INTERVENTI MESSA IN SICUREZZA ART. 1 COMMI DA 51 A 58 LEGGE DI BILANCIO 2020 N. 160 DEL 27/12/2019 INTERVENTI DI MITIGAZIONE DEL RISCHIO IDRAULICO E IDROGEOLOGICO DEL TORRENTE PETRONIO

Integrazioni Regione Liguria
Prot. n. 0016318/2022 del 09/04/2022

Codice Progetto:
P052-21

La presente relazione contiene le risposte alle integrazioni e chiarimenti richiesti da Regione Liguria con lettera prot. n. 0016318/2022 del 9/04/2022 relativi alla Verifica di assoggettabilità alla VIA del progetto "*Interventi di mitigazione del rischio idraulico e idrogeologico del Torrente Petronio nel tratto compreso tra il ponte ferroviario e lo sbocco a mare*".

1 cm Horiz. = 52.25016 m 1 cm Vert. = 1.18477 m

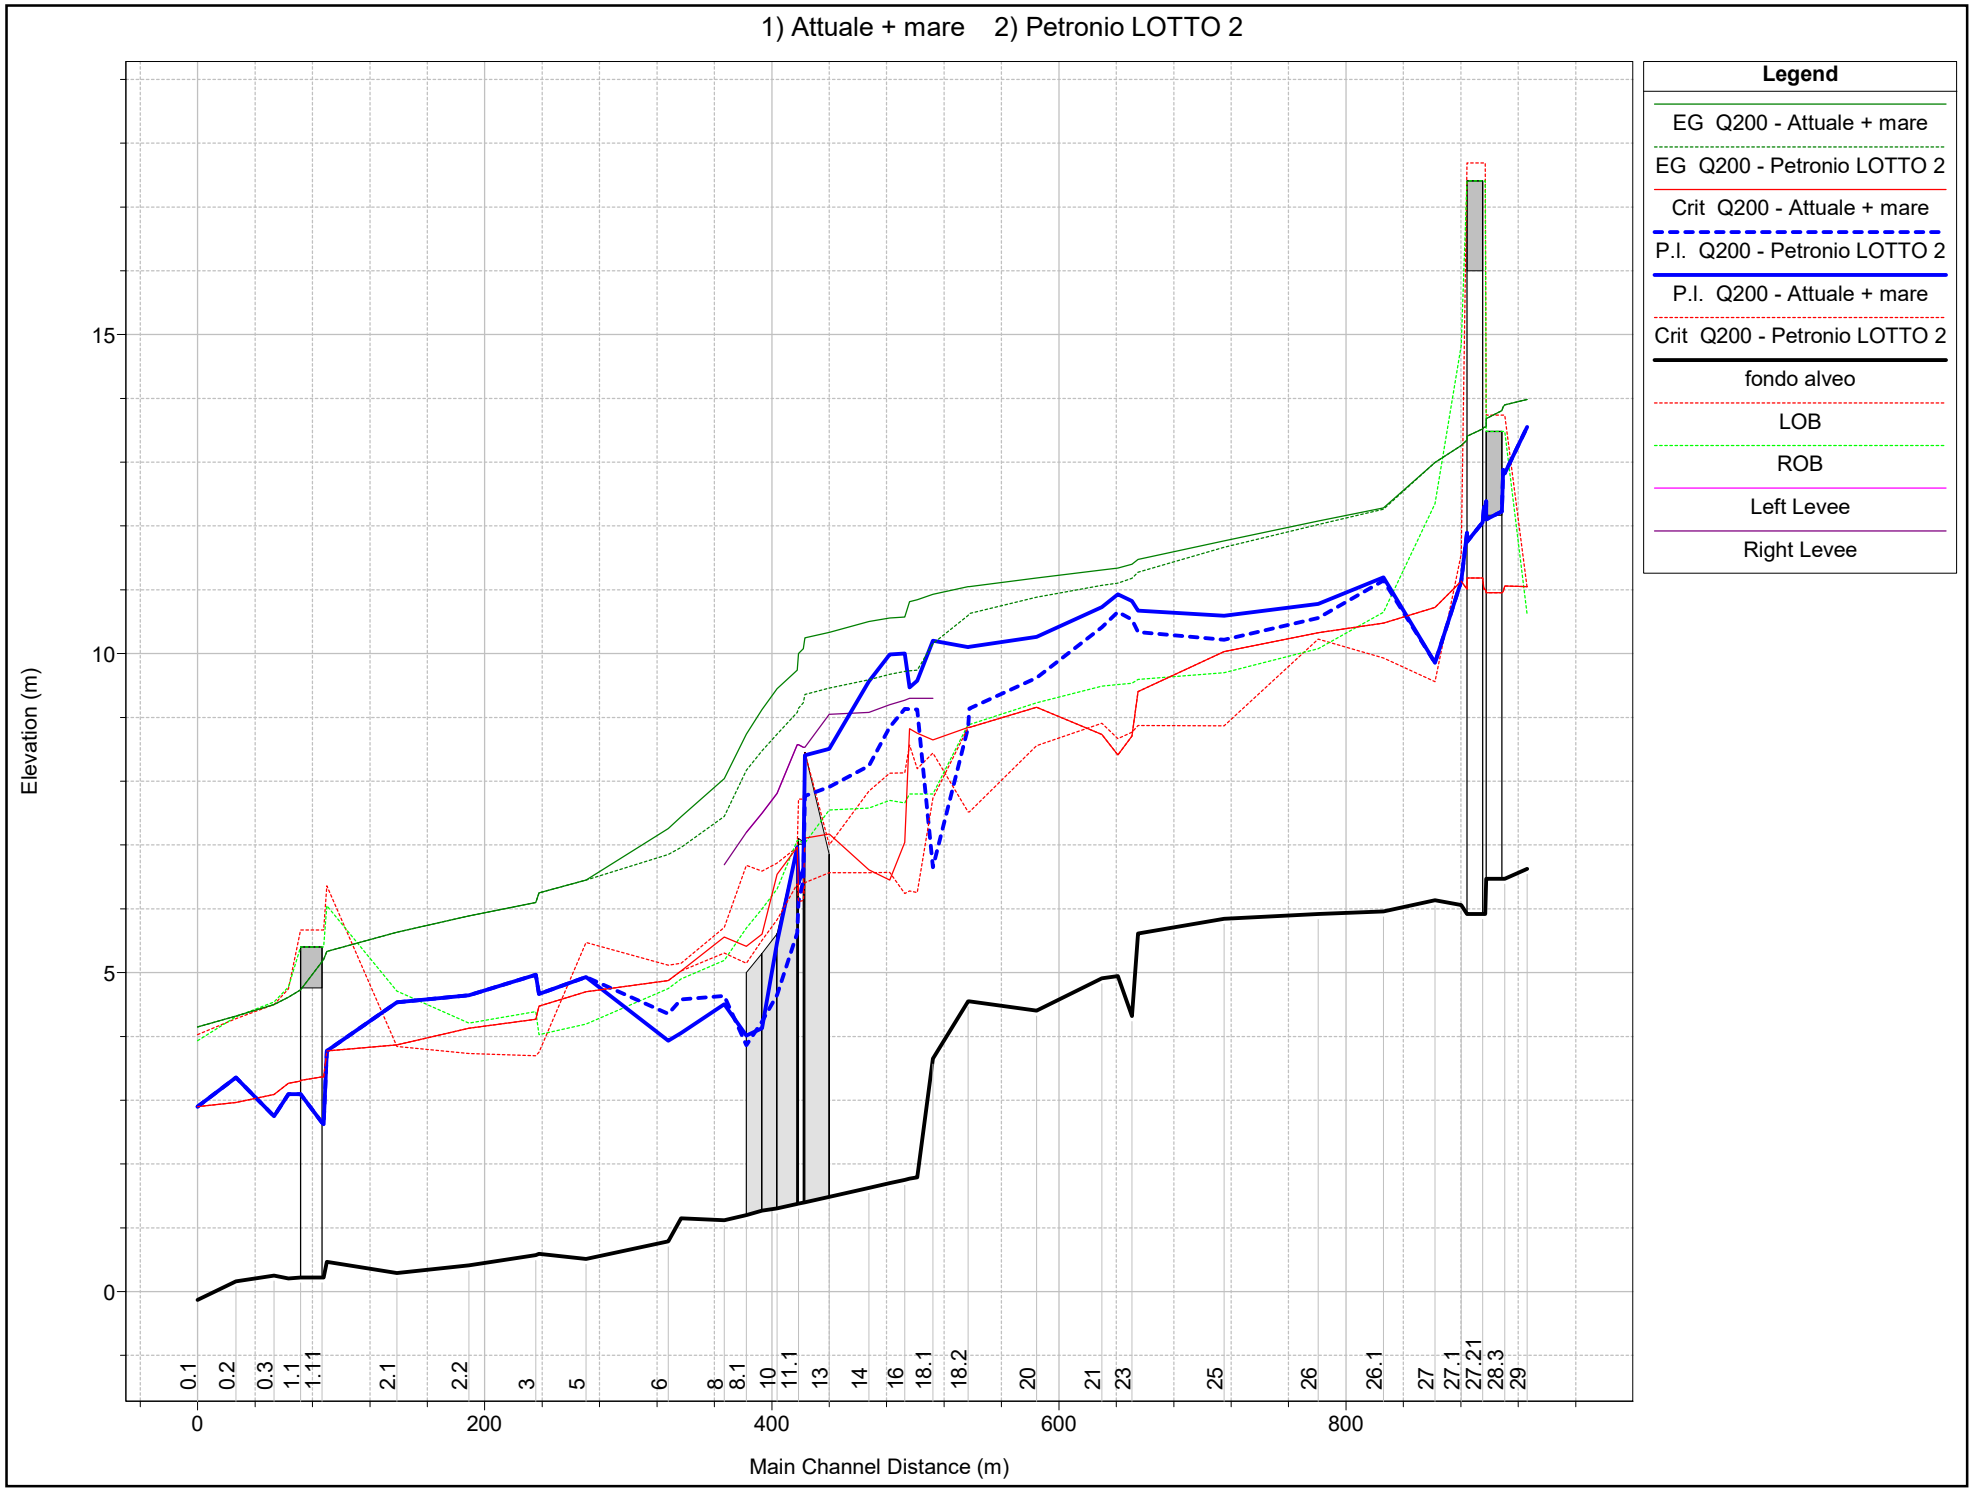
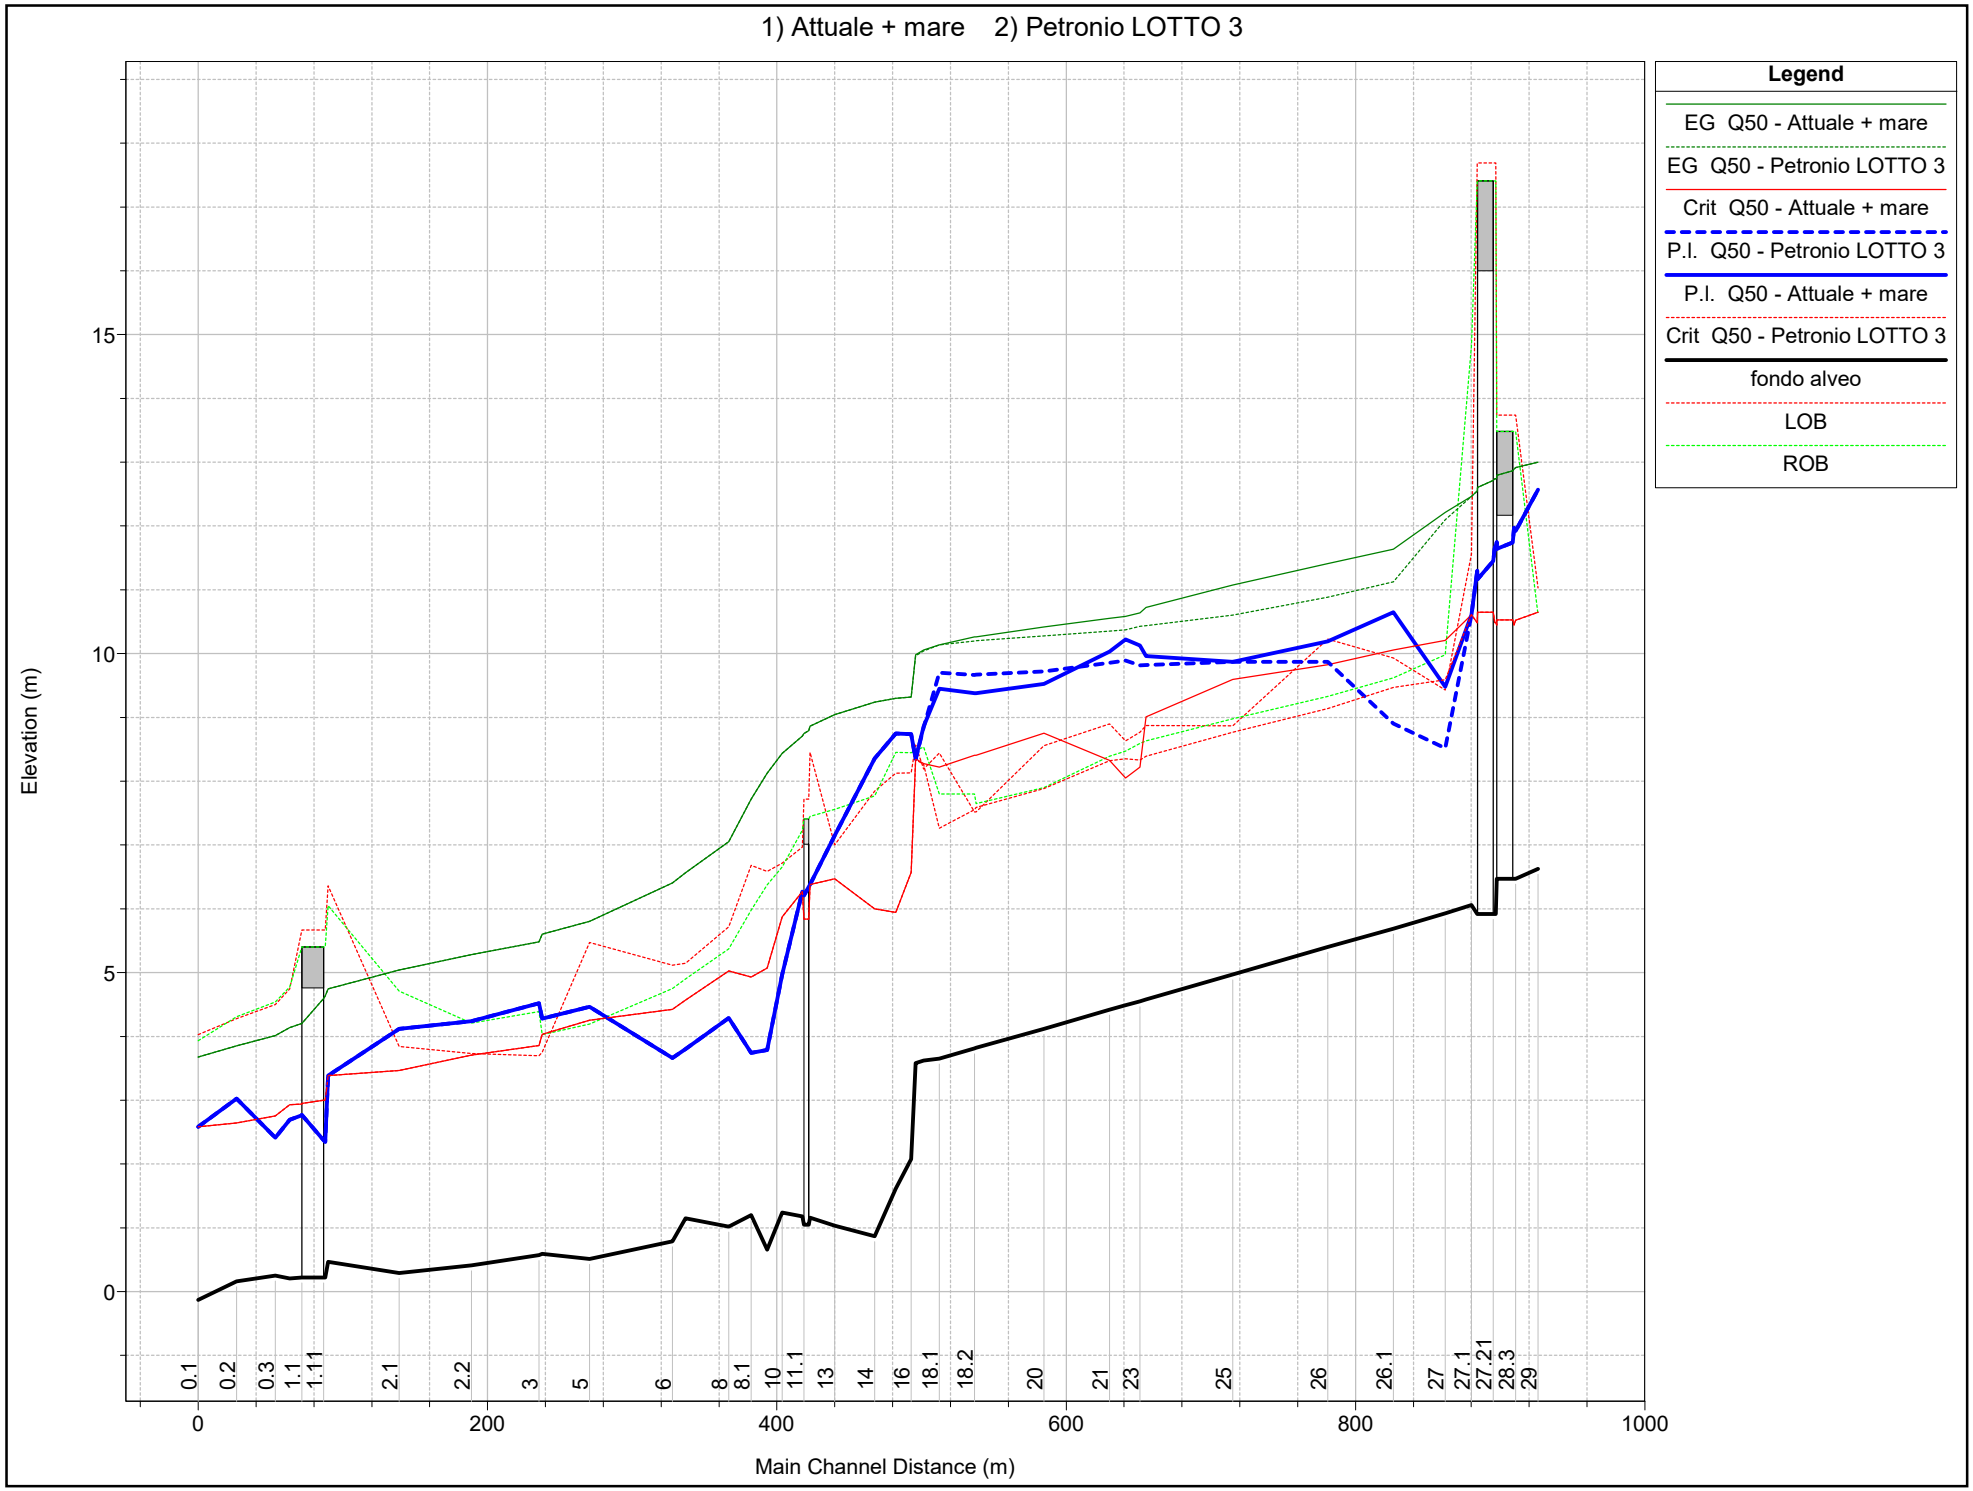
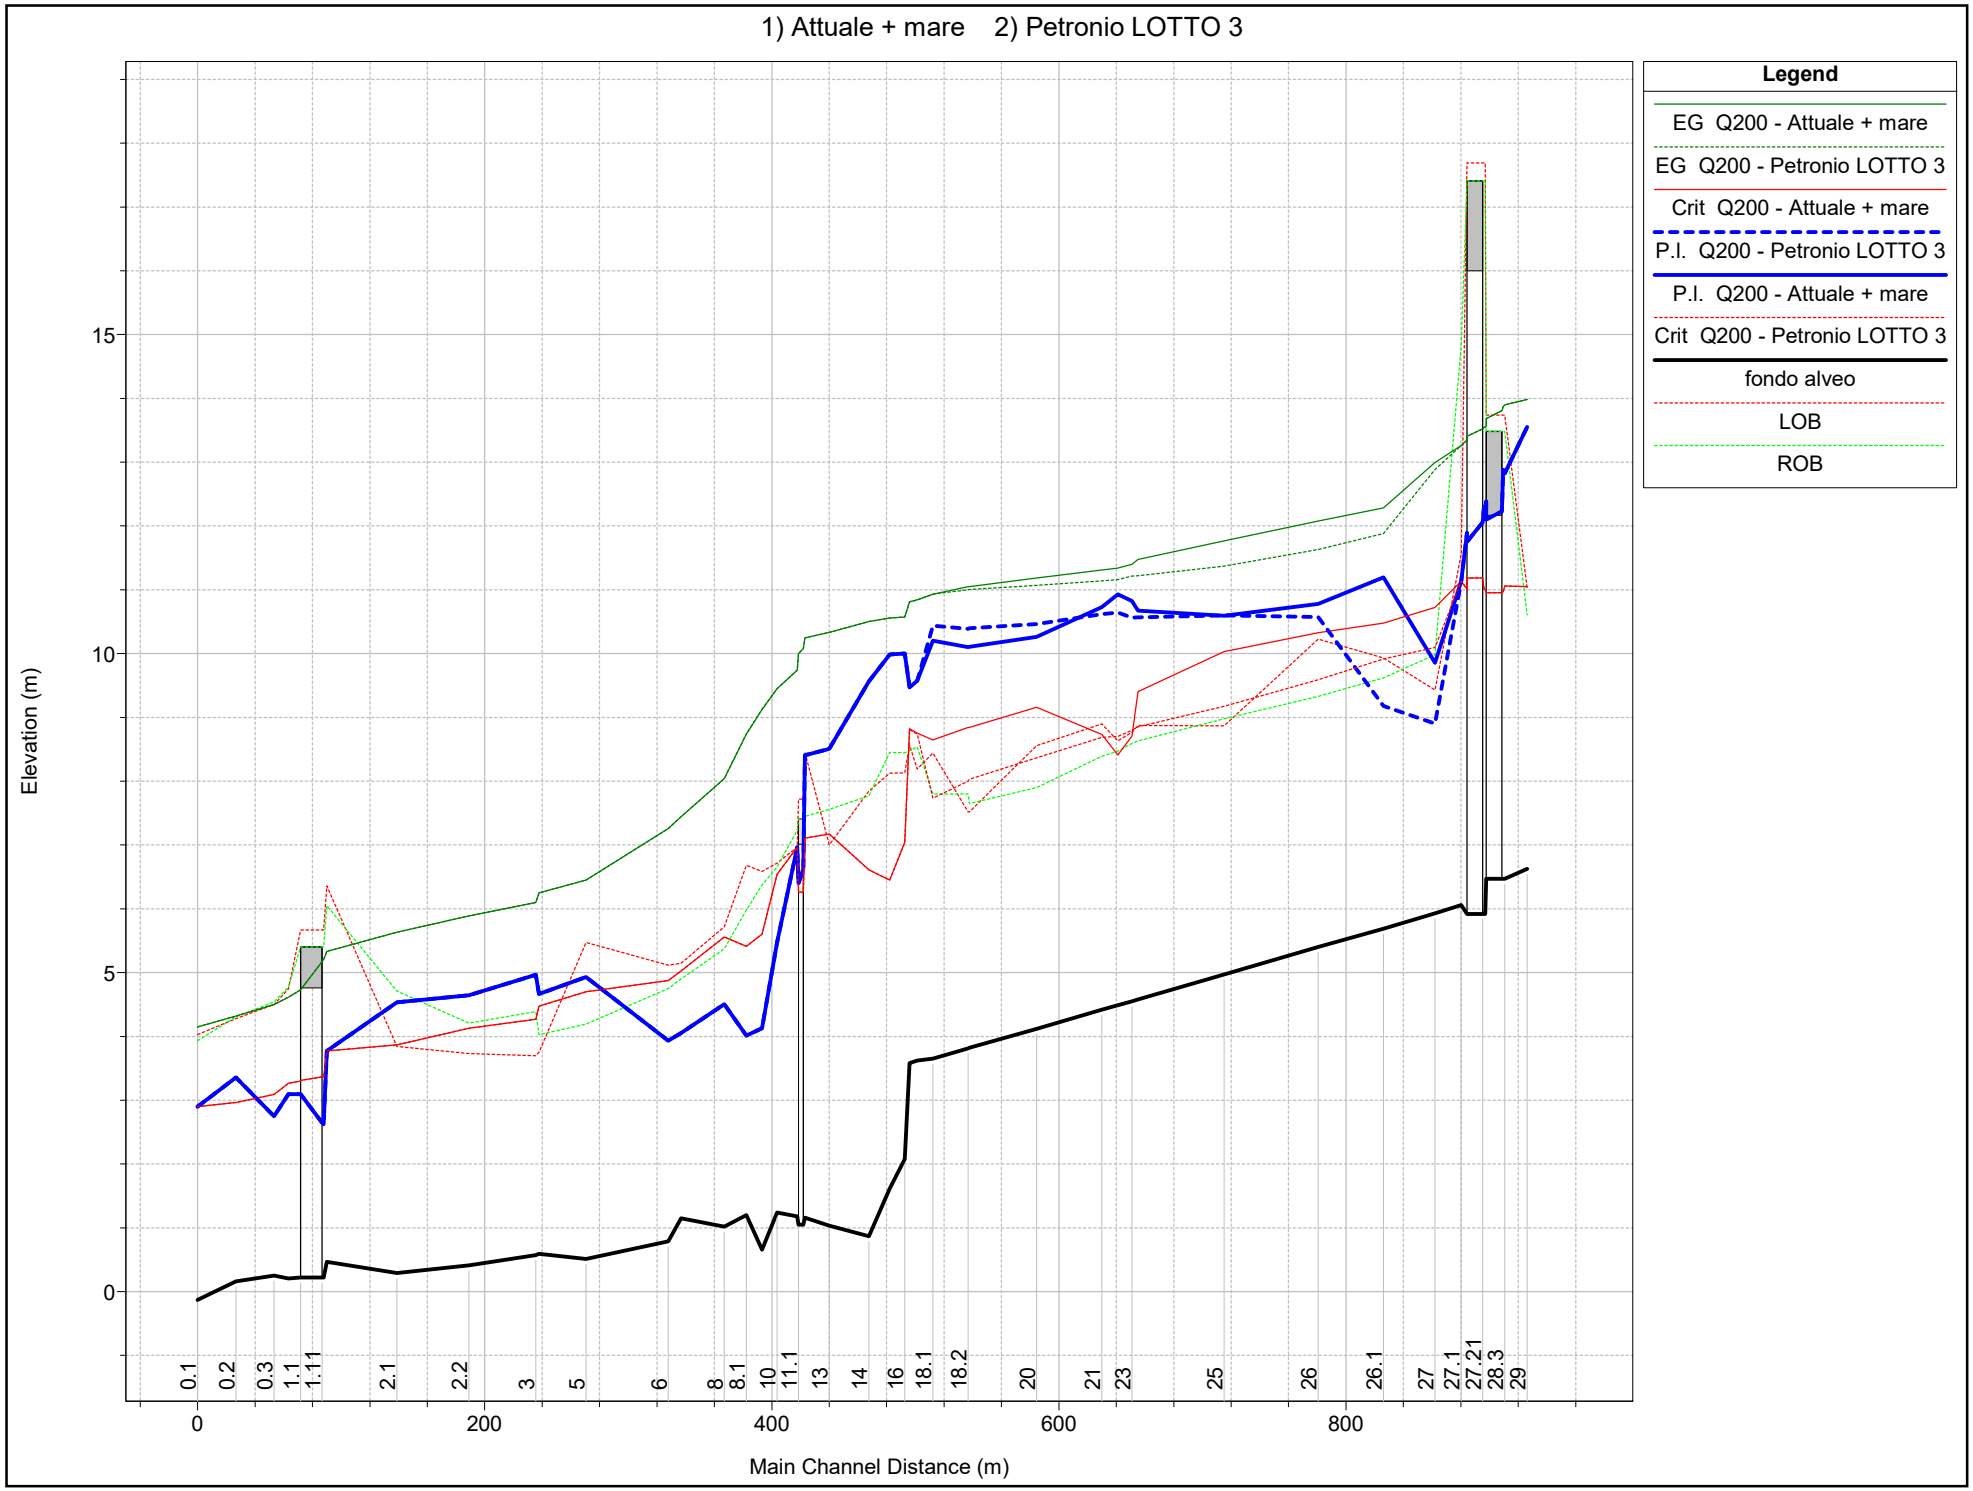
"*Data la complessità del progetto, si ritiene, inoltre, opportuno già individuare la suddivisione in lotti, con la definizione, anche di massima, degli effetti indotti relativamente a ciascun lotto*"

In via del tutto preliminare si possono distinguere a tale scopo tre tratti principali da valle verso monte:
- tratto di valle (sezioni 0.1 - 8 – L=300 m) LOTTO 1
- tratto intermedio (sezioni 8-18.1 – L=140 m) LOTTO 2
- tratto di monte (sezioni 18.1-27 – L= 370 m) LOTTO 3.

Al fine di fornire una valutazione dell'efficacia della realizzazione dei singoli lotti si è proceduto alla verifica idraulica di un lotto per volta indipendentemente dagli altri due.

In allegato B si riportano i profili risultanti dalle verifiche idrauliche per ciascun lotto confrontati con lo stato attuale per le portate 50-ennale e 200-ennale.

La realizzazione del solo LOTTO 1 mostra un profilo del tutto simile a quello del progetto complessivo senza particolari ripercussioni nel tratto a monte.

La realizzazione del LOTTO 2 mostra un profilo nel tratto oggetto di intervento del tutto simile a quello del progetto complessivo. Inoltre si osserva un innalzamento del pelo libero rispetto allo stato attuale nel tratto di valle che si estende sino alla sez. 5 (metà circa del

lotto 1) ed un abbassamento del pelo libero che si estende sino alla sez. 27 (al termine del lotto 3) sia per la portata 50-ennale che per la 200-ennale.

La realizzazione del LOTTO 3 mostra un profilo con valori del pelo libero mediamente più alti di circa 1 m rispetto al progetto complessivo e valori del pelo libero prossimi allo stato attuale. Non si osservano particolari ripercussioni nei tratti di valle e di monte.

Dalle analisi effettuate si evince quindi che il miglior beneficio in termini idraulici si ottiene con la realizzazione in sequenza da valle verso monte del lotto 1-2 e 3.
